Keuringsverslag van een elektrische laagspanning- en zeer lage spanningsinstallatie

NIET CONFORM

Straatnaam Kerkstraat
Huisnummer 6
Busnummer
Postcode 9255
Gemeente BUGGENHOUT
Land België

Controlebezoek van een oude huishoudelijke elektrische installatie van een wooneenheid bij verkoop op vraag van de verkoper volgens (KB 08/09/2019) - AREI Boek 1- 8.4.2. en 8.2.1. en 4.2.4.3.

Afbeelding schakel- en verdeelbord:

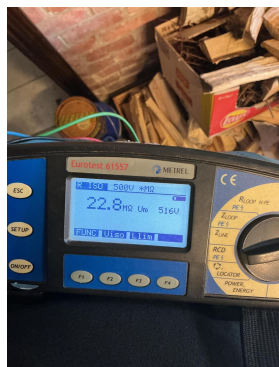
Visueel nazicht (algemeen)	NOK	Directe aanraking	NOK	Indirecte aanraking	NOK
Aansluitingen	NOK	schema in bijlage door Aceg vzw	OK		
Equipotentiale verbindingen	NOK	Doorsnede geleiders	OK		
Continuïteit	NOK	Verlichting / toestellen	NVT

- 11.01 Eëndraadschema van de installatie is niet aanwezig. (Boek 1 Afdeling 2.12 - 2.13 en 3.1.2)
- 11.03 Situatieschema van de installatie is niet aanwezig. (Boek 1 Afdeling 2.12 - 2.13 en 3.1.2)

- 12.03 De continuïteit van equipotentiaalverbindingen en/of beschermingsgeleiders zijn niet gewaarborgd. (Boek 1 Onderafdeling 5.3.5.3.G. en 5.4.3.5)
- 16.09 Er is geen bescherming door een differentieelstroombeschermingsinrichting met een gevoeligheid van max. 30mA voorzien voor contactdozen zonder aardpen. (boek 1 afdeling 8.2.1 punt 6)

- 18.07 Leidingen zijn te bevestigen met aangepaste bevestigingsmiddelen. (Boek 1 Onderafdeling 5.2.2. en 5.2.9.)
- 18.08 De geleiders van het type VOB moeten in daarvoor bestemde buizen, kabelgoten geïnstalleerd worden. (Boek 1 Onderafdeling 5.2.9.3. en 5.2.9.6.)

- 18.13 Het gebruik van kabels van het type VTLmb, LMVVR, COAX, VVT is verboden. (Boek 1 Onderafdeling 5.2.1.2.)
- 18.17 De niet-gebruikte leidingen verwijderen of aan de uiteinden te isoleren. (Boek 1 Onderafdeling 4.2.3.3.b)

- 19.02 Loshangende schakelaars, contactdozen en/of aftakdozen dienen degelijk bevestigd te worden. (Boek 1 Afdeling 1.4.1. & 1.4.2)
- 19.04 De verbindingen dienen verwezenlijkt te worden in borden, verbindings- of aftakdozen, aan de klemmen van schakelaars, contactdozen of verlichtingsarmaturen. (Boek 1 Onderafdeling 5.2.6.1.)

- 19.07 Niet alle contactdozen op LS zijn kinderveilig conform NBN C 61-112-1:2017. (Boek 1 Onderafdeling 1.4.2.3. en 5.3.5.2.)
- 19.09 De schakelaars en contactdozen die in wanden zijn ingebouwd, moeten in aangepaste inwerkdozen geplaatst zijn. (Boek 1 Onderafdeling 5.3.5.2.a)

- 19.13 Elektrisch materieel zonder bodem mag niet rechtstreeks op brandbaar materiaal geplaatst worden. (Boek 1 Onderafdeling 5.1.1.2.)
- N20 Eén of meerdere differentieelstroominrichtingen en/of automatische schakelaars kunnen niet opnieuw worden ingeschakeld. Deze dienen vervangen te worden.
